## 改善箇所説明図

助手席エアバッグシステム断面図

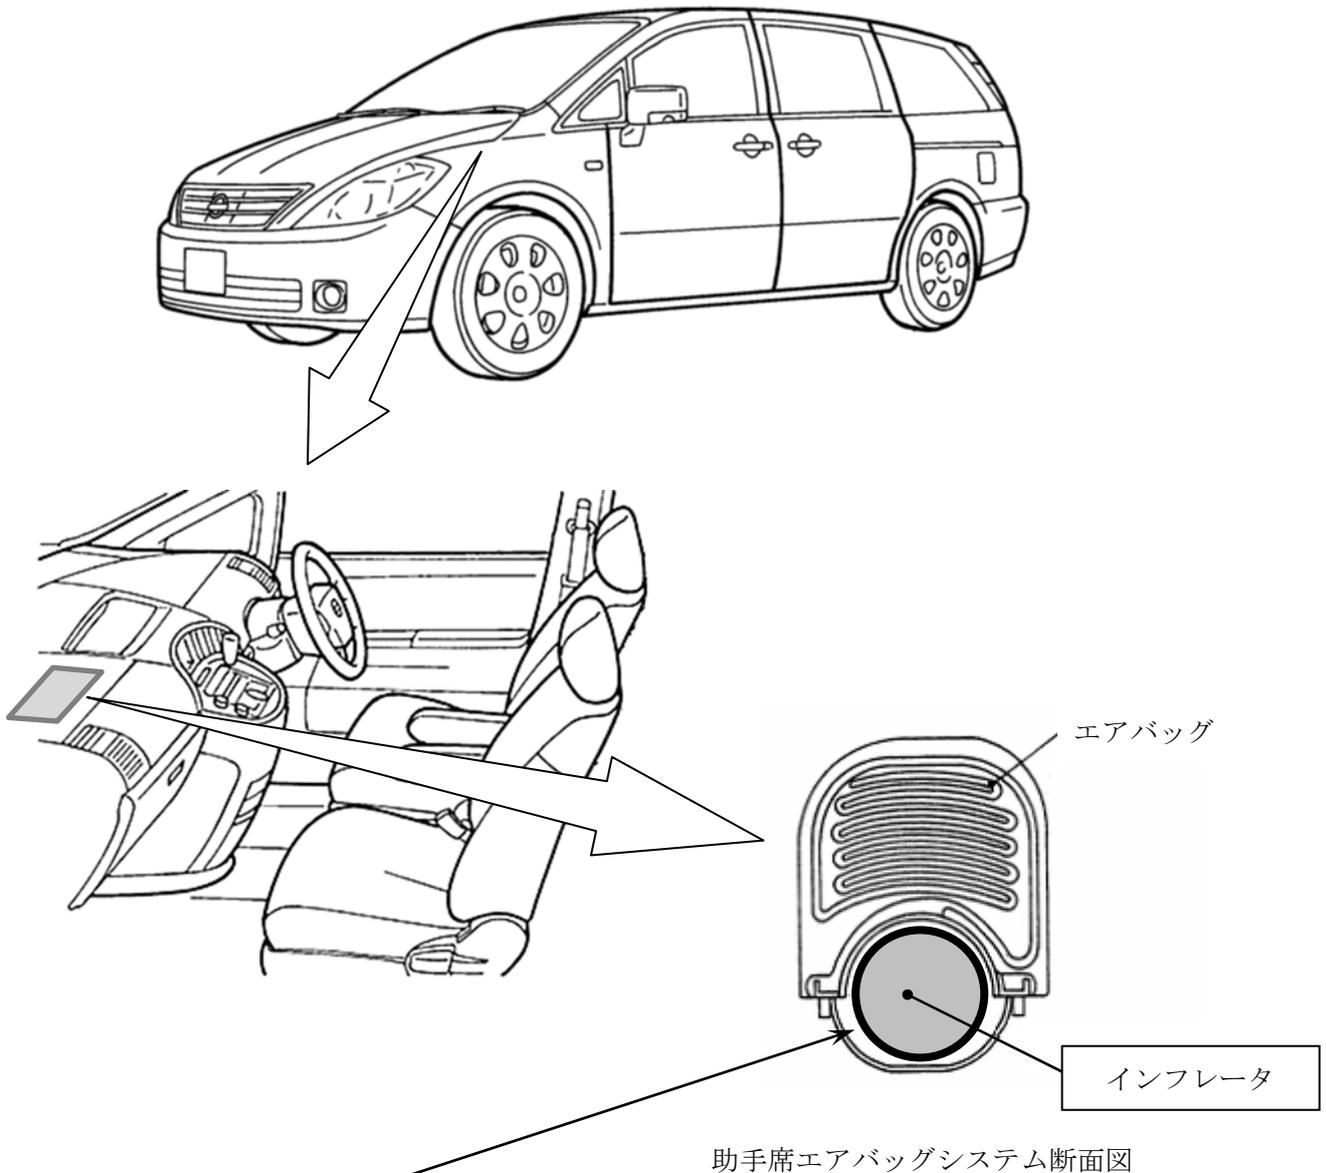
### 基準不適合発生箇所

助手席用エアバッグのインフレーター（膨張装置）において、他社製車両解体作業時にインフレーター容器の破損が発生した。このため、原因は判明していないが、同年式で同タイプのインフレーターはエアバッグ展開時にインフレーター容器が破損して飛び散り、出火したり乗員が負傷するおそれがあることから、全車両、予防的措置として、当該インフレーターを良品に交換する。

全車両、予防的措置として、助手席用エアバッグインフレーターを良品と交換、回収して不具合原因調査を実施する。

なお、部品が供給できない場合には、暫定措置として助手席エアバッグの機能を停止するとともに、助手席サンバイザー部に当該エアバッグが作動しない旨の警告を表示する。

識別：銀色のシールをモデルナンバープレートの右横に貼り付ける。
